福島第一原子力発電所 特定原子力施設に係る実施計画変更比較表（第Ⅱ章 2.5 汚染水処理設備等）

変 更 前	変 更 後	変 更 理 由																										
<p>2.5 汚染水処理設備等 2.5.1 基本設計</p> <p>(中略)</p> <p>2.5.1.5 主要な機器 2.5.1.5.1 汚染水処理設備、貯留設備（タンク等）及び関連設備（移送配管、移送ポンプ等）</p> <p>(中略)</p> <p>(4) 淡水化装置（逆浸透膜装置、蒸発濃縮装置） 淡水化装置は、滞留水を原子炉注水に再使用するため、滞留水に含まれる塩分を除去することを目的に、逆浸透膜装置、蒸発濃縮装置で構成する。 逆浸透膜装置は、5系列6台で構成し、水を通しイオンや塩類などの不純物は透過しない逆浸透膜の性質を利用して滞留水に含まれる塩分を除去し、処理済水と塩分が濃縮された廃水に分離する。また、蛇腹ハウスやテントハウス内に設置している逆浸透膜装置は、逆浸透膜を通さずに滞留水を濃縮廃水側へ送水する機能も有する。蒸発濃縮装置は3系列8台で構成し、逆浸透膜装置により塩分が濃縮された廃水を蒸気により蒸発濃縮（蒸留）する設備であるが、平成28年1月現在運用を停止している。また、各装置は装置の処理能力を確認するための試料を採取できる設備とする。 なお、<u>逆浸透膜装置のうち4号機タービン建屋2階に設置する逆浸透膜装置（以下、「建屋内RO」という。）</u>及びこれに付帯する機器を建屋内RO循環設備という。 淡水化装置は、複数の装置及び系統により多重性及び多様性を確保する。</p> <p>(中略)</p> <p>2.5.2 基本仕様 2.5.2.1 主要仕様 2.5.2.1.1 汚染水処理設備、貯留設備（タンク等）及び関連設備（移送配管、移送ポンプ等）</p> <p>(中略)</p> <p>(23) <u>濃縮処理水移送ポンプ（完成品）</u></p> <table border="1" data-bbox="178 1365 682 1470"> <tr><td>台数</td><td>2</td></tr> <tr><td>容量</td><td>50m³/h（1台あたり）</td></tr> <tr><td>揚程</td><td>75m</td></tr> </table> <p>(中略)</p> <p>(35) RO処理水貯槽 ※1</p> <table border="1" data-bbox="178 1596 682 1774"> <tr><td>合計容量（公称）</td><td>14,000m³</td></tr> <tr><td>基数</td><td>14基</td></tr> <tr><td>容量（単基）</td><td>1,000 m³ 以上／基

図-3 増設RO濃縮水受タンクの漏えい拡大防止 堰配置図

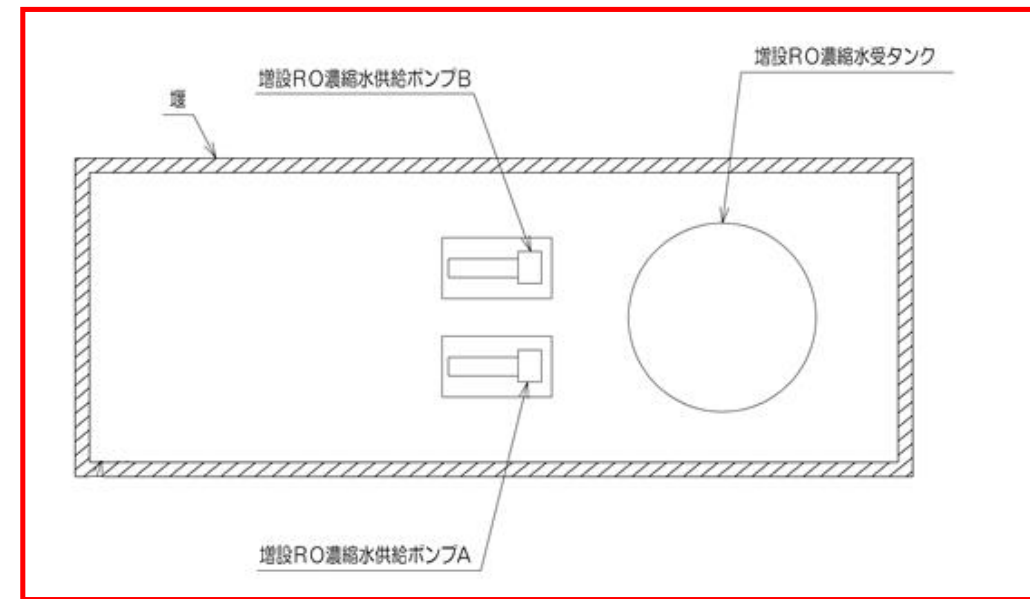
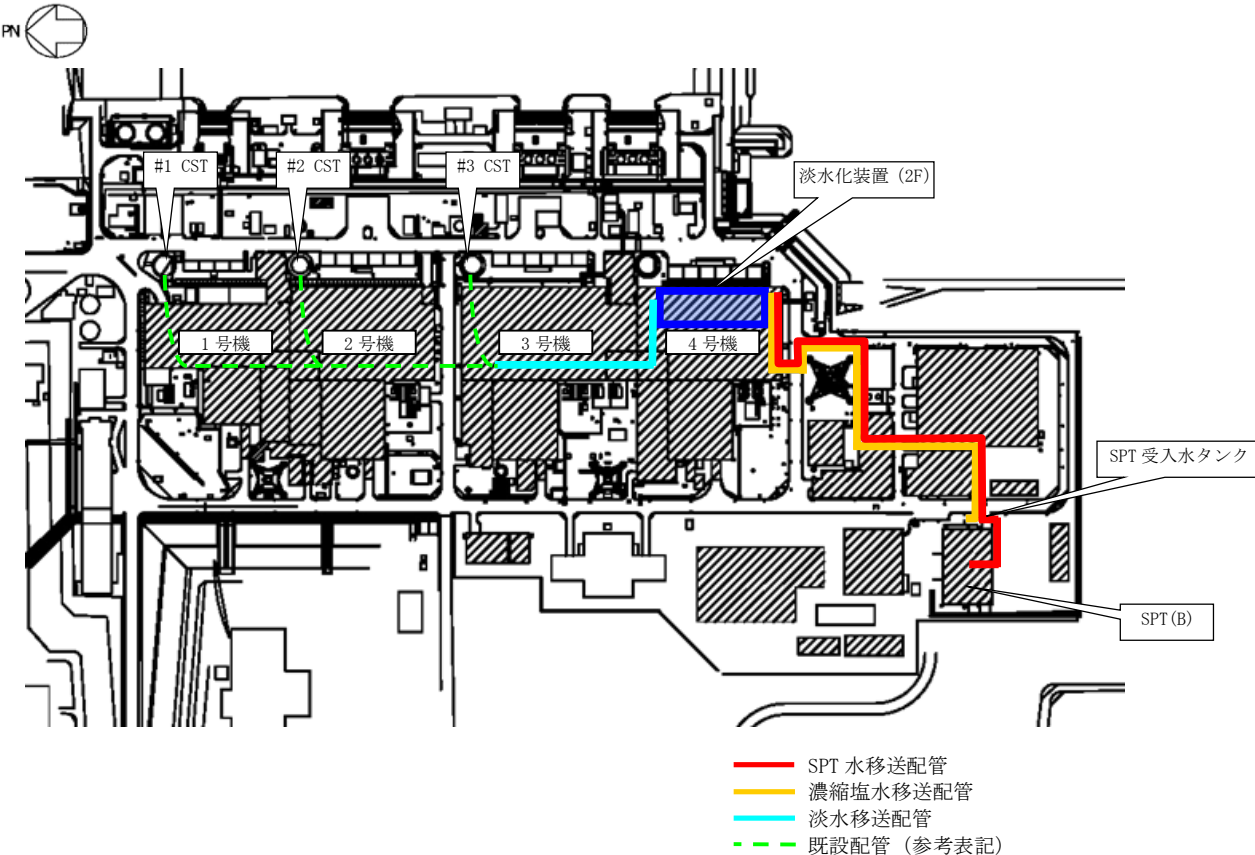
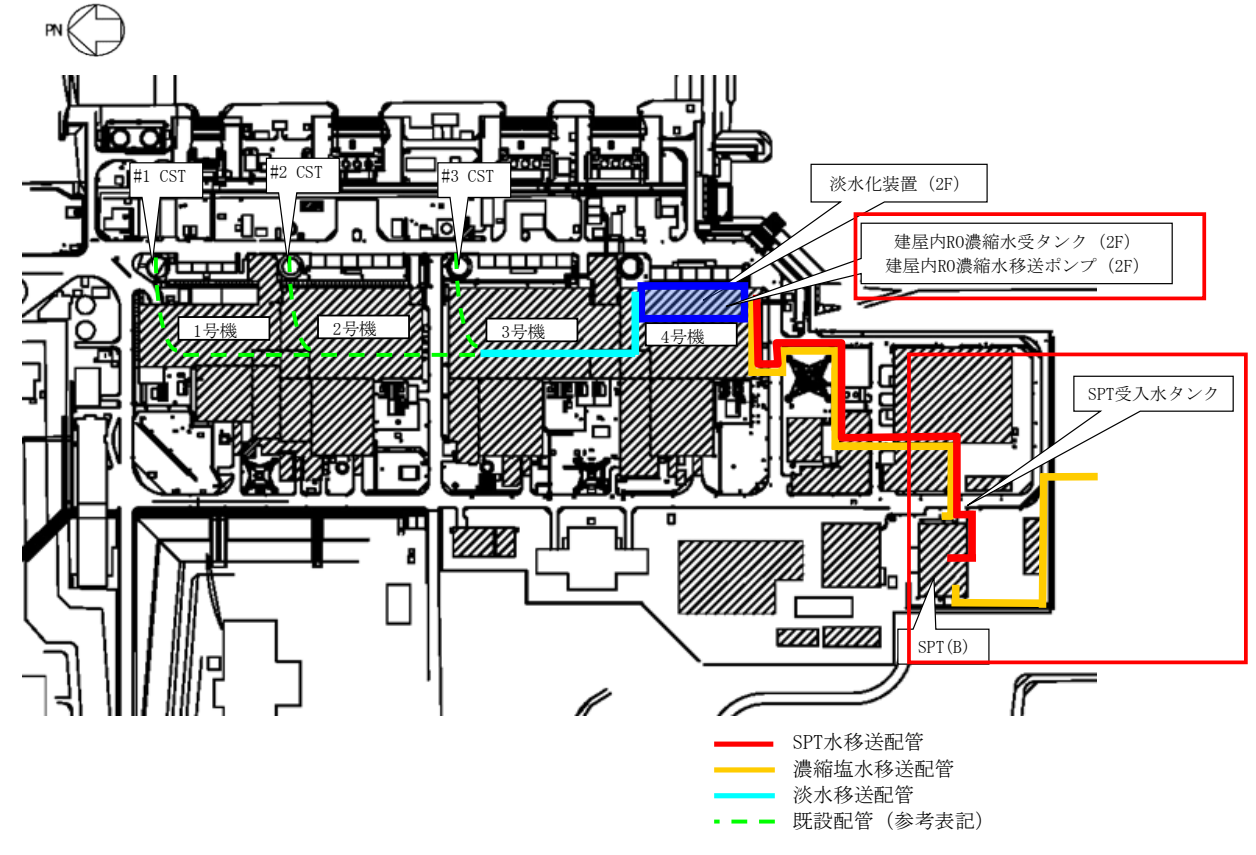
機器追設に伴う記載の追記

図-1 建屋内 RO 循環設備および追設する関連機器の配置概略図（2 / 2）

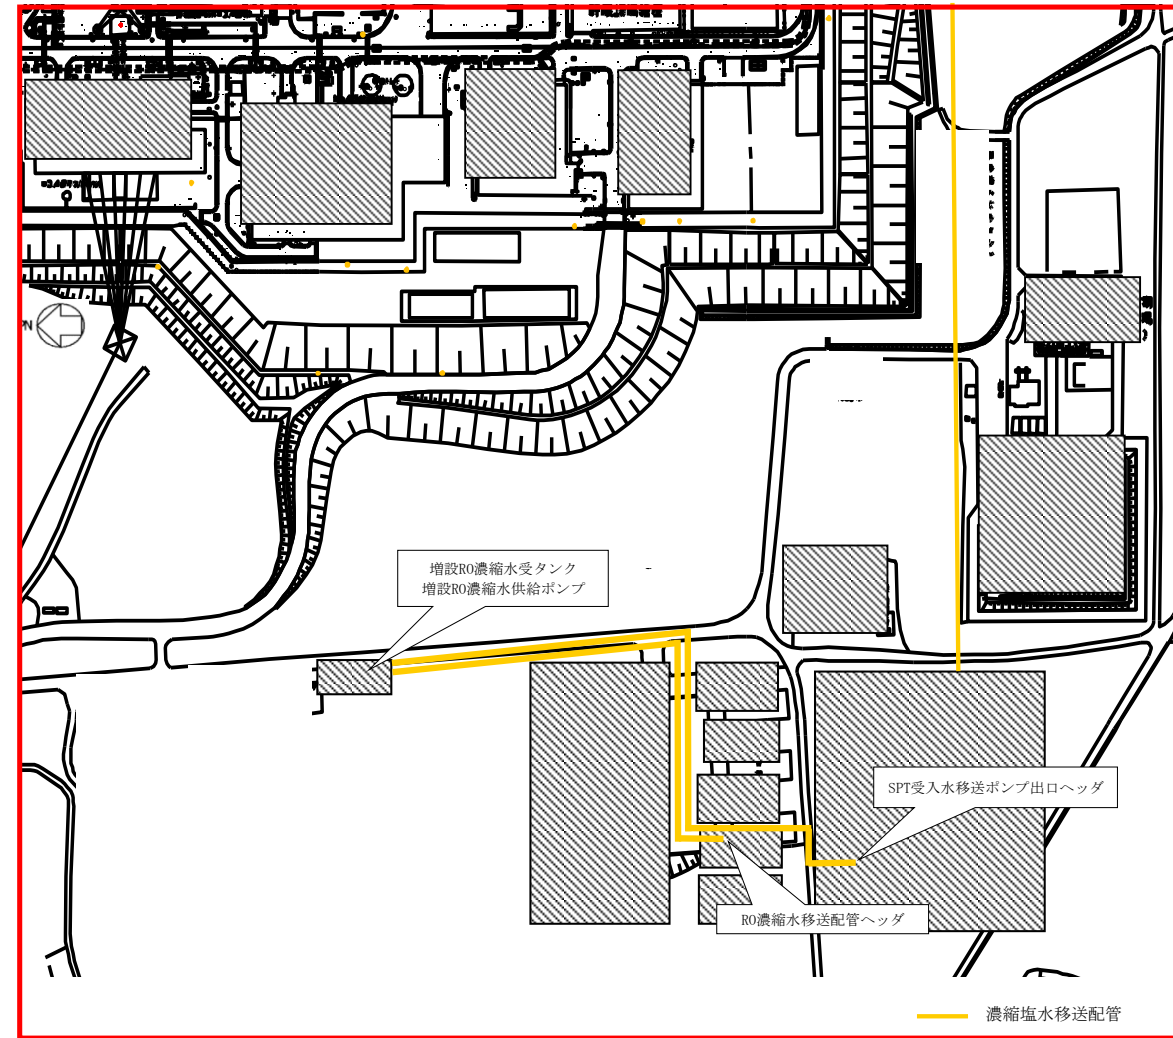
機器追設に伴う記載の見直し

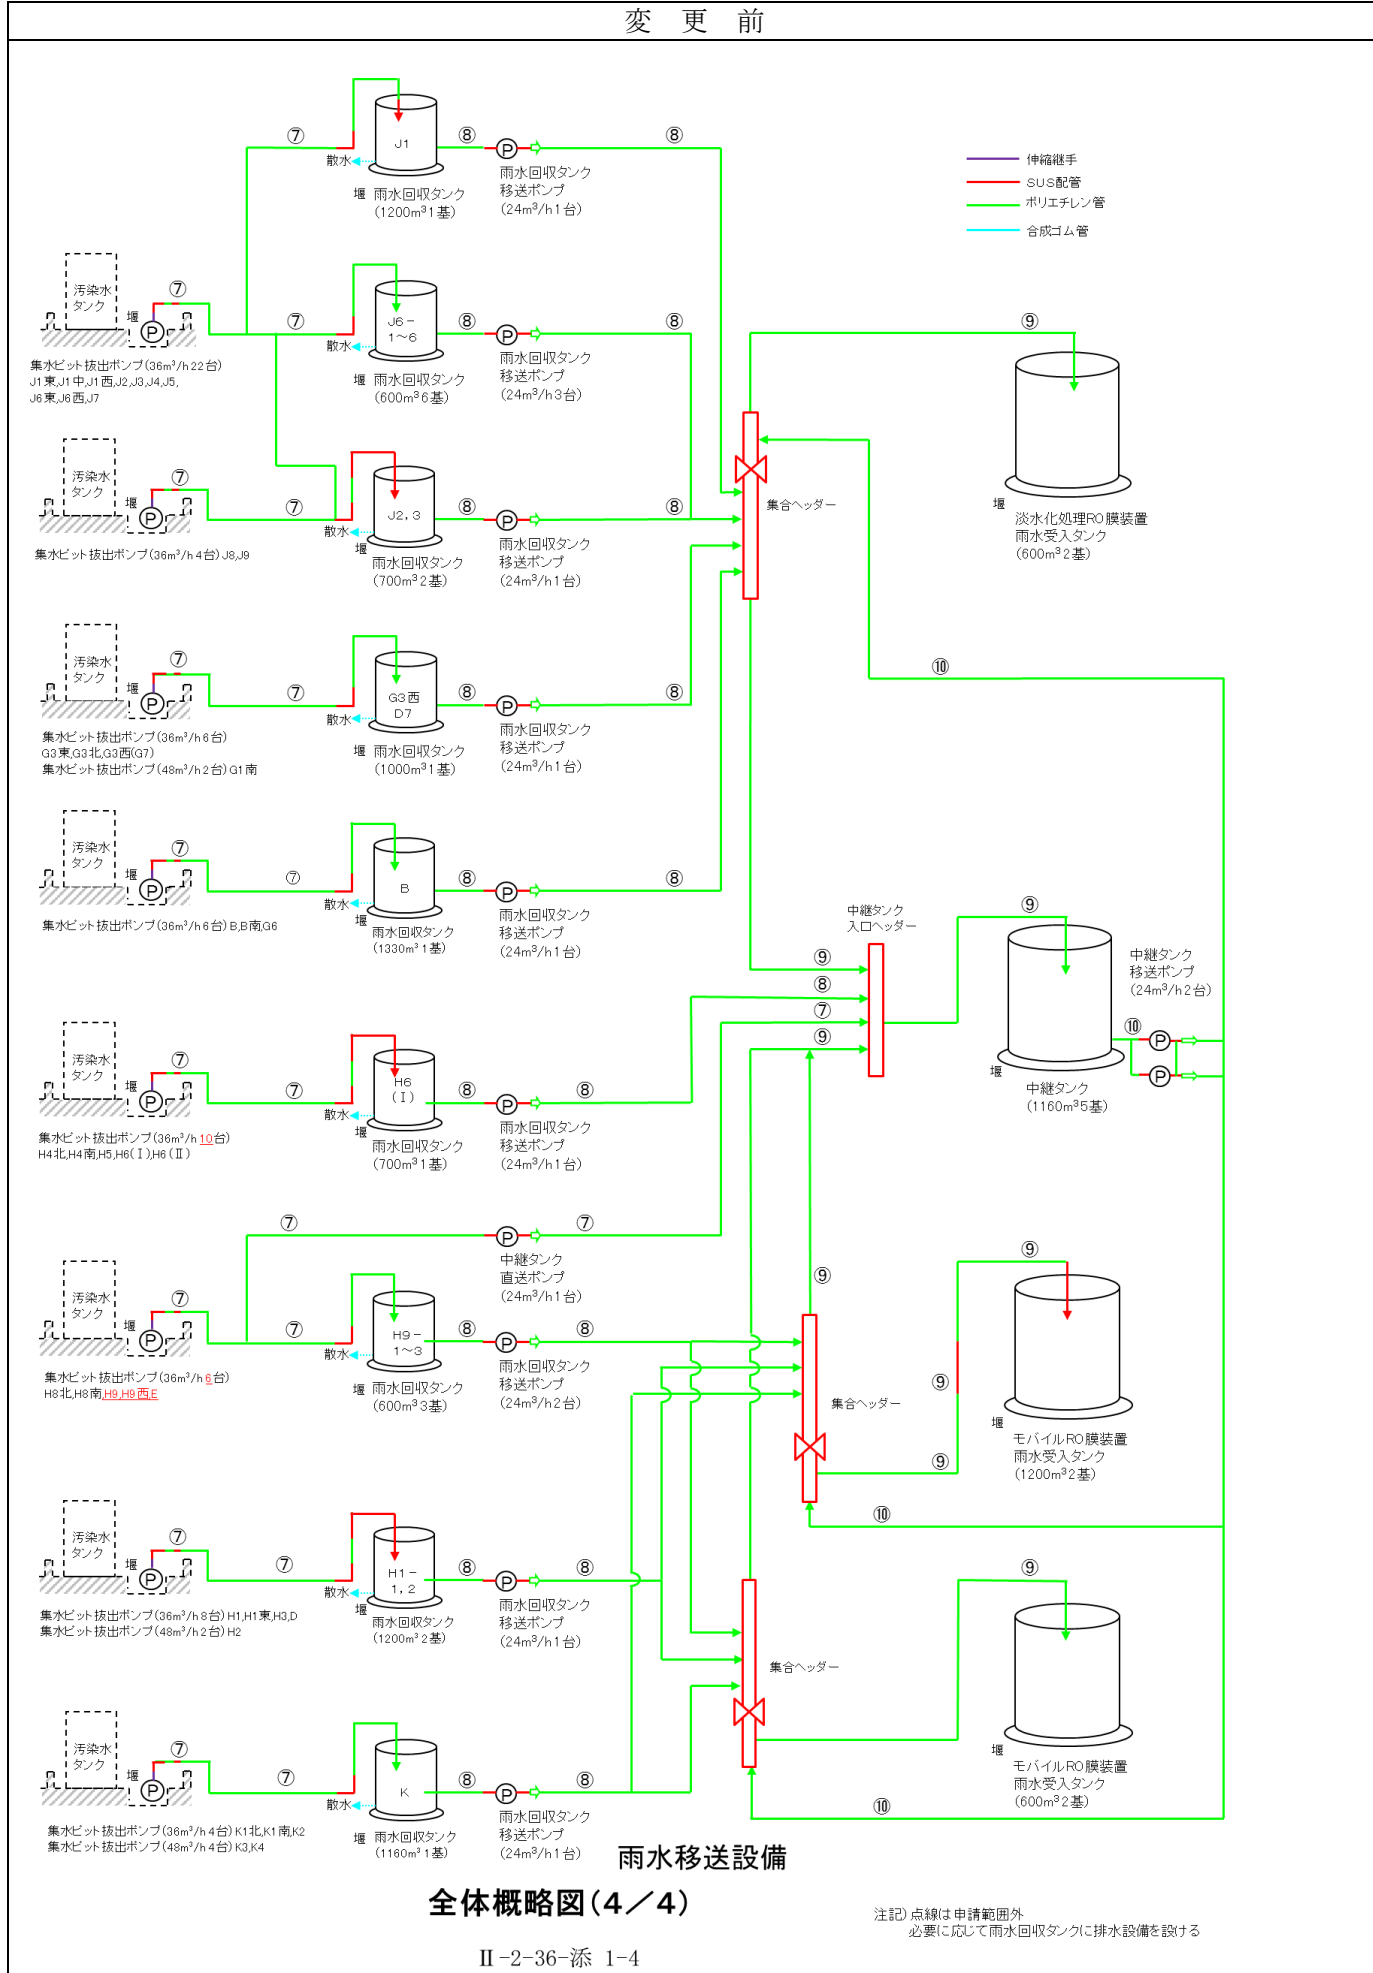
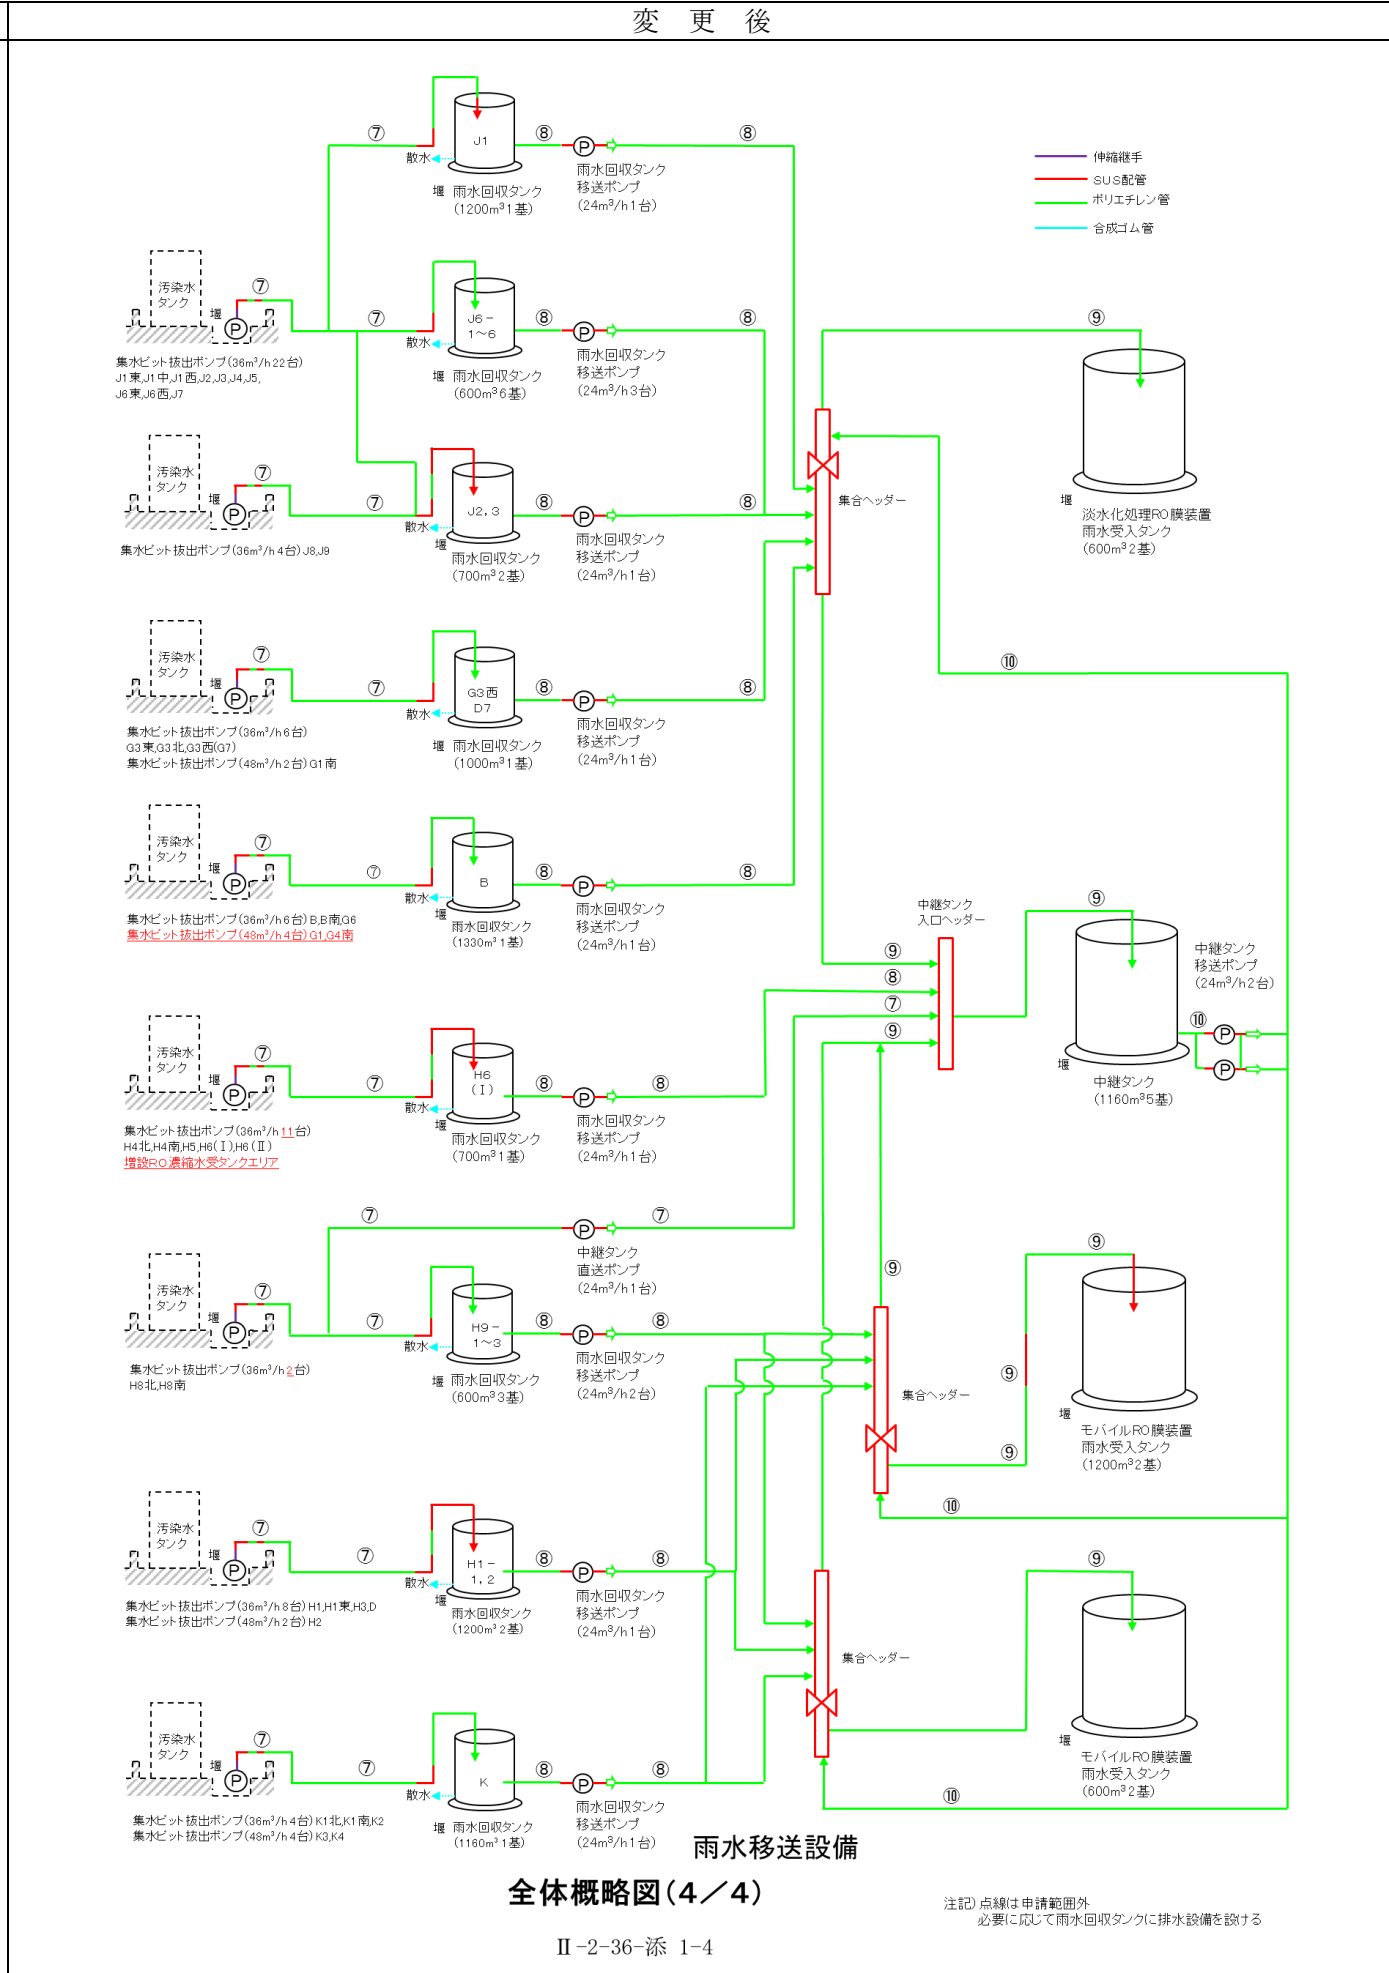
増設 RO 濃縮水受タンク堰設置, H9, H9 西エリアタンク撤去, G1, G4 南エリアへの設備新設, Eエリア設備撤去に伴う記載の変更
